質疑回答書

(業務委託名)あま市本庁舎基本設計委託業務

地区計画計画図 (案)

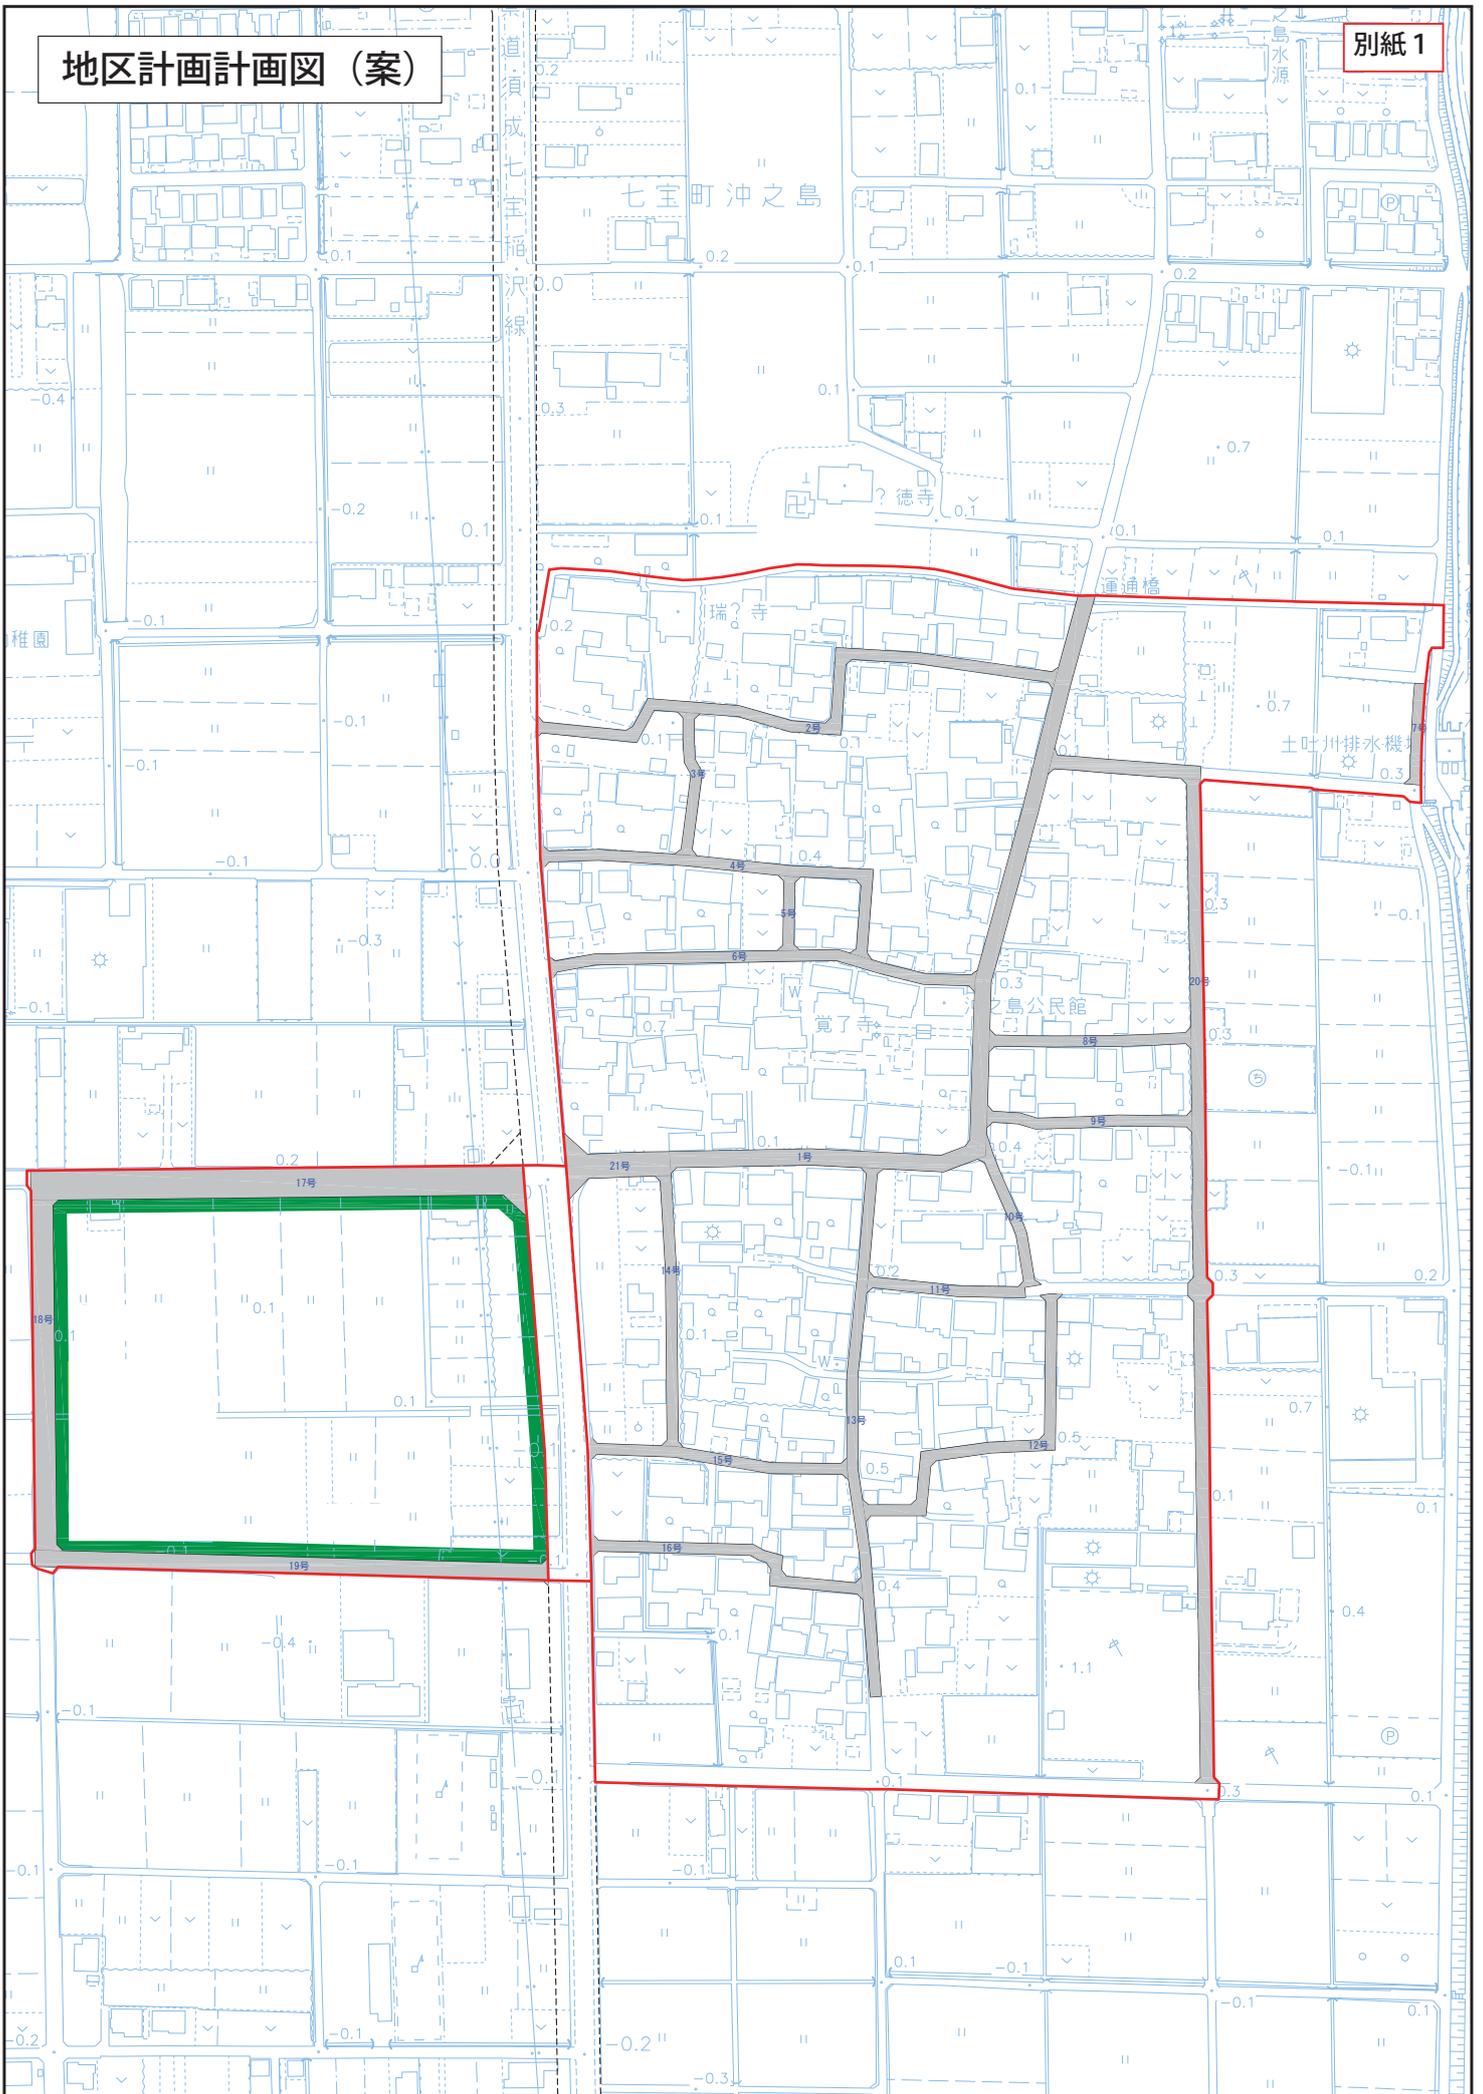
No.	区分	質問内容	回答
1	実施要領 4(1)シ 様式2	免震庁舎の実績が求められておりますが、記載する様式がありません。様式2の事務所の業務実績中に記載すると考えてよろしかったでしょうか。ご教示ください。	お見込みのとおりです。
2	実施要領 8(3)カ	「業務実施方針説明書」の記入上の留意事項がありませんが、技術提案書に準ずると考えてよろしかったでしょうか。ご教示ください。	お見込みのとおりです。
3	特記仕様書 第1-4(1)イ	地区計画区域範囲をご教示ください。	計画図(案)については、 <u>別紙1</u> のとおりです。 ただし、現時点では案であり、確定したものではありません。
4	—	東側都市計画道路の構造(車線数、幅員(車道、歩道)、水路形状)をご教示ください。	計画幅員は、16m(車線数2)です。(現道断面は、海部建設事務所にお尋ねください。) また、都市計画道路の構造について、現時点で確定したものはありません。
5	—	技術提案作成時に敷地周辺のインフラ関係の資料を提供していただけますでしょうか。ご教示ください。	上水については、企画政策課において閲覧に供します。 下水については、現時点で整備予定区域外です。 これ以外については、詳細な資料を持ち合わせていませんので、各自でご確認ください。
6	—	現況のインフラ整備状況(上下水道、ガス、電力等)についてご教示ください。	No. 5を参照ください。
7	—	将来のインフラ整備計画について、条件があればご教示ください。	現時点で確定したものはありません。
8	—	敷地周辺道路について、拡幅計画等があればご教示ください。	現時点で確定したものはありません。
9	—	計画地周辺について、市庁舎以外の公共施設整備等の将来計画があればご教示ください。	現時点で確定したものはありません。
10	—	建設予定地または周辺の参考ボーリングデータ(地質、水位)をご教示ください。	ボーリングデータについては、 <u>別紙2</u> のとおりです。
